COMMUNE DE SÉRANON

PLAN LOCAL D'URBANISME

MODIFICATION SIMPLIFIÉE N°1

1. NOTICE DE PRÉSENTATION

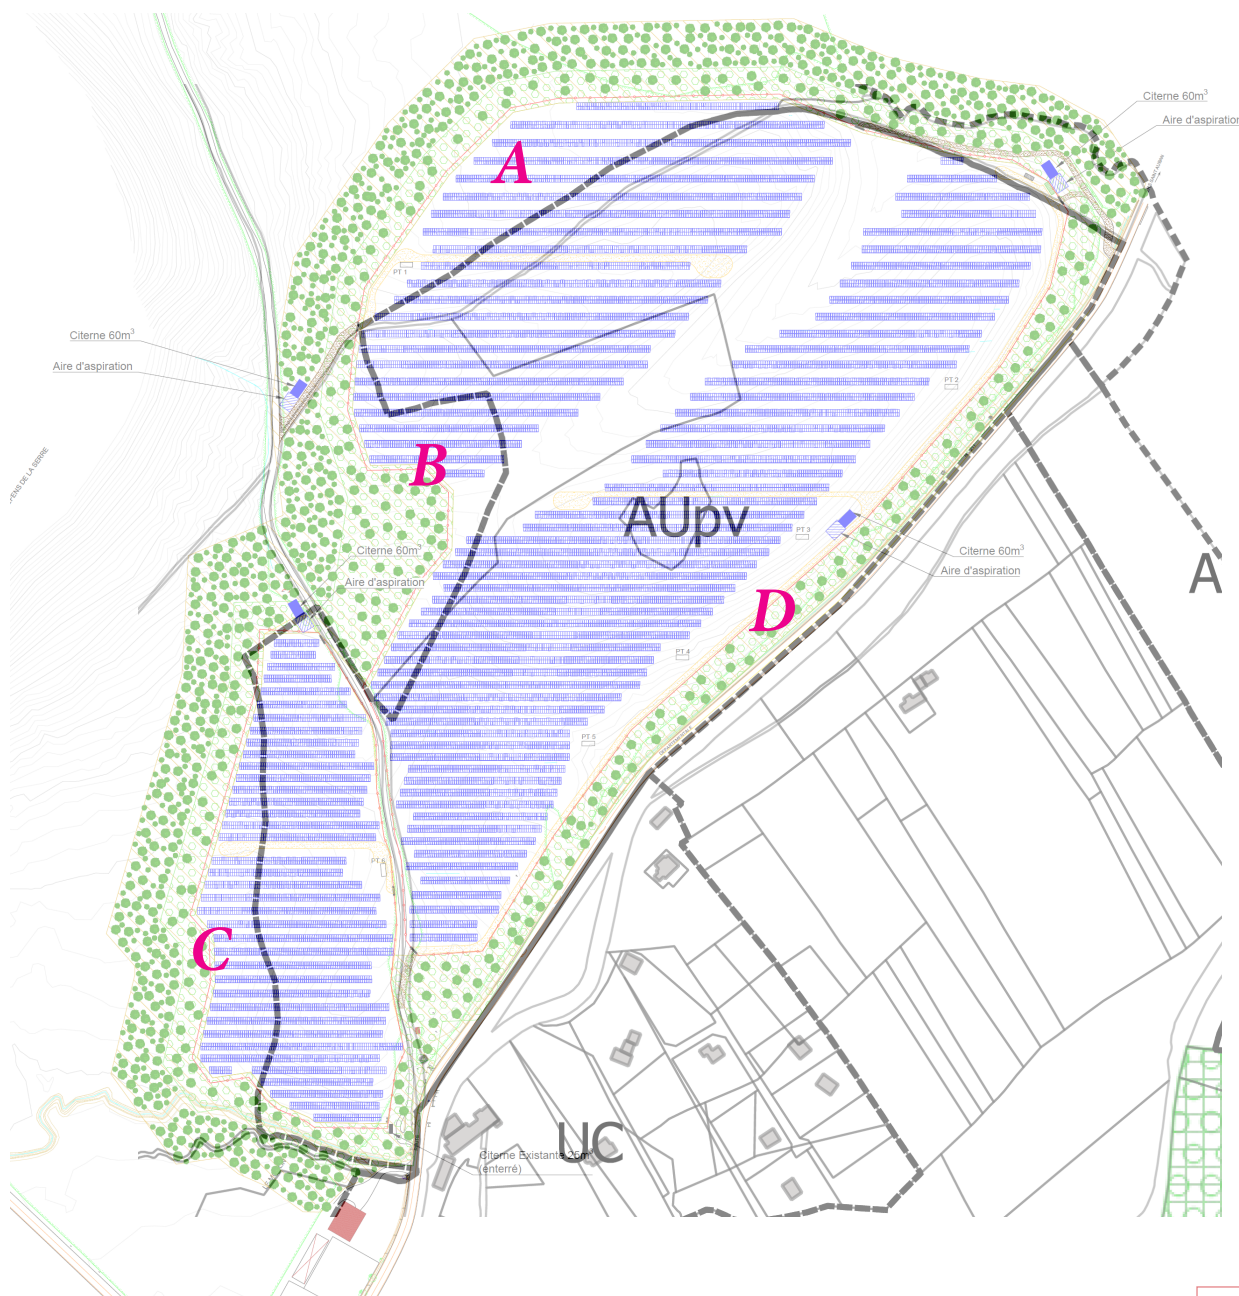
La superposition du projet définitif sur le zonage de la zone AUpv issu de la déclaration de projet et mise en compatibilité du PLU telle que représentée ci-contre fait toutefois apparaître des discordances entre le projet et le zonage, avec notamment :

- des parties du périmètre de projet situées en dehors du zonage AUpv, notamment sur la frange Ouest (cf A, B et C ci-contre)
- et inversement une partie de terrain intégrée dans le zonage AUpv et non intégrée dans le projet, notamment sur la frange Est (cf D ci-contre)

Cette discordance résulte de l'activation d'une mauvaise couche du Système d'Information Géographique lors de l'édition des plans de zonage de la mise en compatibilité approuvée en janvier 2023, et constitue une erreur matérielle puisqu'elle conduit à une contradiction entre le projet validé et le PLU.

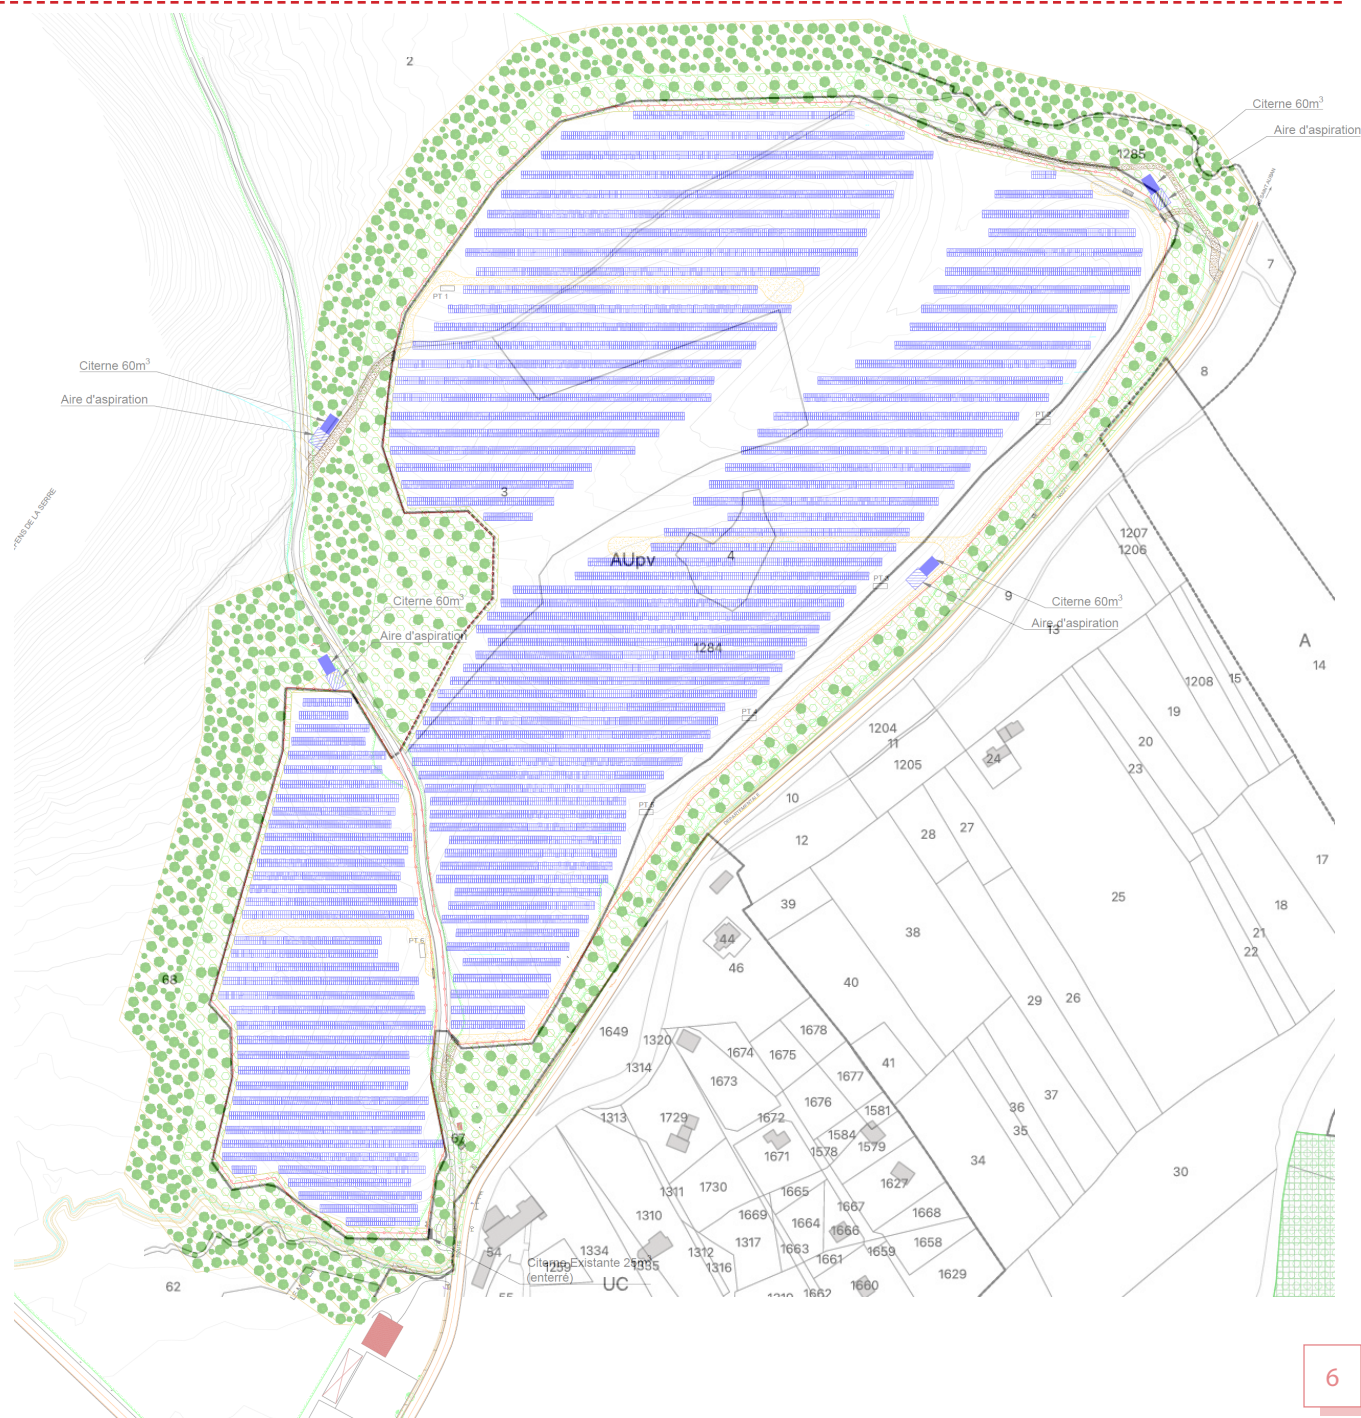
Afin de corriger cette erreur matérielle, le zonage AUpv est redéfini au travers de la modification simplifiée comme présenté ci-contre.

Cette redéfinition conduit à un nouveau contour de zone AUpv avec notamment :

- un repositionnement des limites de la zone AUpv sur des parties de terrain intégrées dans le projet, notamment vers l'Ouest
- un reclassement en zone naturelle des franges Est du projet, en cohérence avec le projet validé par la Commission Départementale de la Nature des Sites et des Paysages (maintien d'un écran visuel entre la RD et le périmètre de projet)
